ZMĚNY A ÚPRAVY : BYT č. 741 – ST – ZMĚNA Č.1

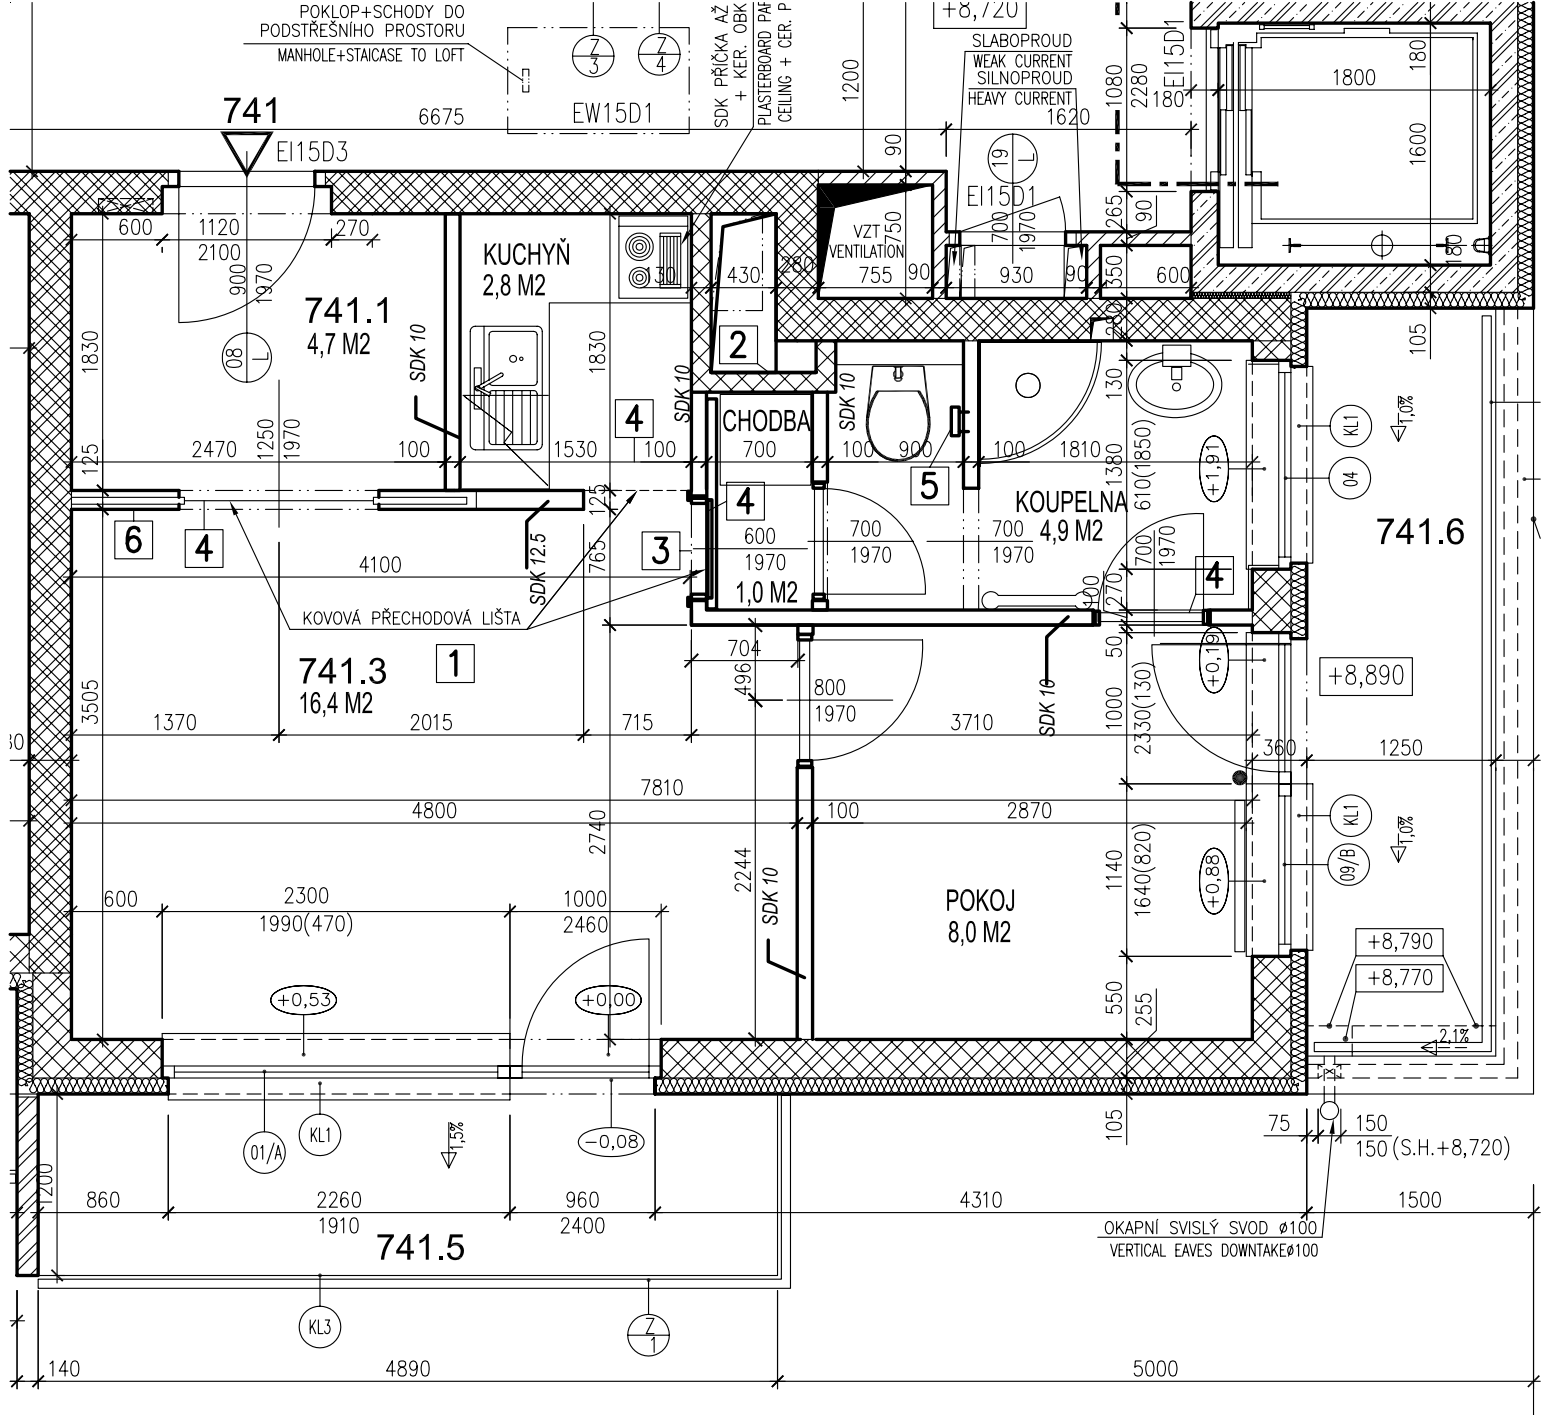
Č.ZMĚNY	POPIS
	PODKLAD V DWG OD PROVAAN DESIGN BYL NAPROSTO NEPOUŽITELNÝ – DISPOZIČNĚ NEVYŘEŠENÝ A NEODPOVÍDAJÍCÍ KÓTAM DISPOZICE BYLA UPRAVENA DLE POŽADOVANÝCH ROZMĚRŮ – NUTNO ODSOUHLASIT INVESTOREM
1	CELKOVÁ ZMĚNA DISPOZICE. VŠECHNY PŘÍČKY NAVRŽENY ZE SDK : 100, 125. (DOPORUČUJI POUŽIT CIHELNÉ ZDIVO)
2	OBEZDĚNÍ JÁDRA CIHLAMI POROTHERM 11,5AKU
3	NAVRŽENÉ POSUVNÉ DVEŘE NA STĚNU MOHOU BÝT PŘI STANDARDNÍM ROZMĚRU MAX. 600mm. SDK KASTLIK ROZMĚRU 250X250 MM PRO VZT (DIGESTOŘ) VEDENÝ POD STROPEM. SVISLÝ KASTLIK UPŘESNÍ INVESTOR DLE DIGESTOŘE. DLAŽBA ROZMĚRU 2295X2530 MM – ODSOUHLASÍ INVESTOR.
ZMĚNA Č.1	
--	DOPLNĚNÍ PLOCH MÍSTNOSTÍ
4	DOPLNĚNÍ UMÍSTĚNÍ KOVOVÝCH LIŠT. PŘEDPOKLAD KERAMICKÉ DLAŽBY V HALE, KUCHYNI A KOUPELNĚ.INVESTOR ODSOUHLASÍ.
5	VÝVOD TEPLÉ I STUDENÉ VODY NA STĚNĚ U ZÁCHODOVÉ MÍSY.
6	STAVEBNÍ POUZDRO FIRMY ARCHIDEA PRO POSUVNÉ DVEŘE 1250/1970. OTVOR DO SDK PŘÍČKY 2670X2070 MM
